Приложение 15
2004_TKF_ZK_KP_Att_15
Задание на устройство тех. антресоли

Задание
Центральный офис АО "Тинькофф Банк",
по адресу: г. Москва, ул. Грузинский Вал, 6с 11
Здание 2.
Стадия: Р
Лист: 1
Листов:
Задание на устройство тех. антресоли на 13 этаже
Формат А3А

20086_TKF_PRH_BLD2_OV2-OV3 - Согл
1	Изменение 1					Дата 1	Центральный офис АО "Тинькофф Банк", по адресу: г. Москва, ул. Грузинский Вал, вл. 11
Изм.	Кол.уч.	Лист	№док.	Подп.	Дата		
							Оснащение офисных помещений.
							Стадия: Р; Лист: 1204; Листов:
							Согласование. Шахта системы ПД. Вариант 2.
							???

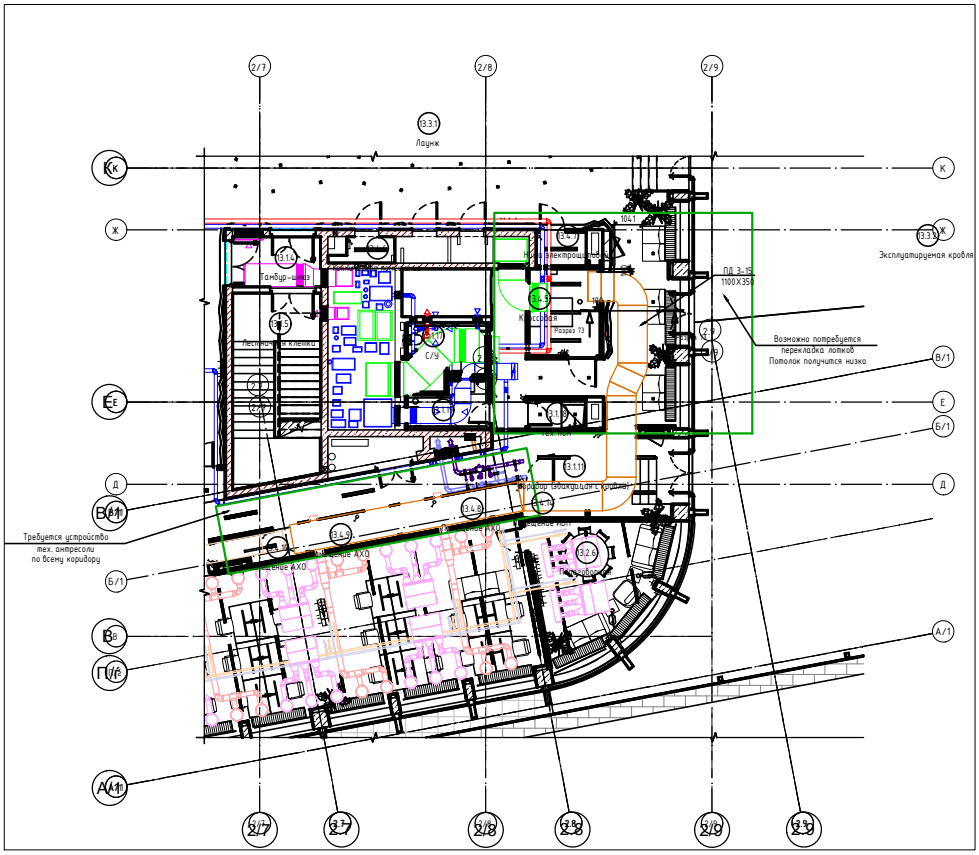
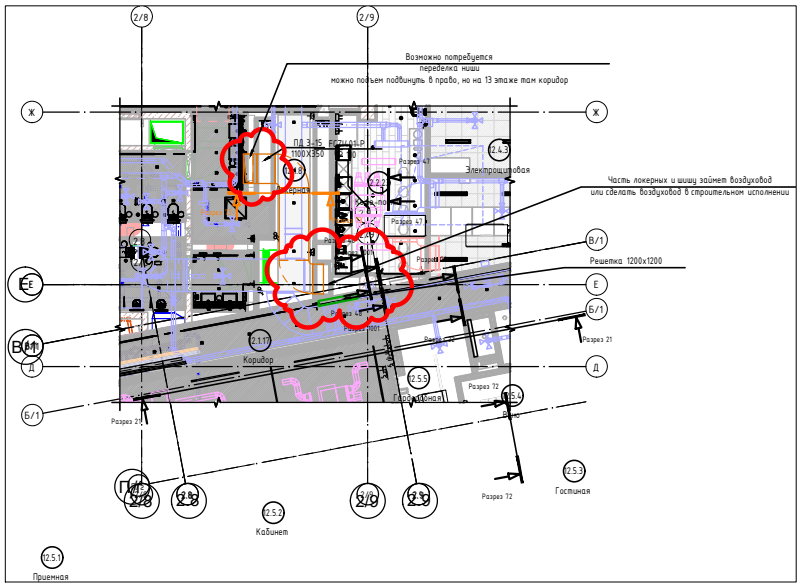
В связи со сложной текущей планировкой 12 этажа Б2 в процессе проектирования системы ОВ3 13 этажа с разделом АИ был согласован вариант опуска системы ПД с 13-го на 12- й этаж (см. стратинцу 2 данного приложения; по 13 этажу от стояка в осях 2/3-2/4, в кроссовой 13.4.5 опускаем на 12 этаж).
Через серверную проходит воздуховод существующей системы ВД, транзит через серверную 13-го этажа запрещен.
Планируется задействовать эту систему т.к. она является балансировочной для подпора в тамбур шлюз ЛК.

В связи с этим предлагается устройство тех. антрелоли по заданию ниже.
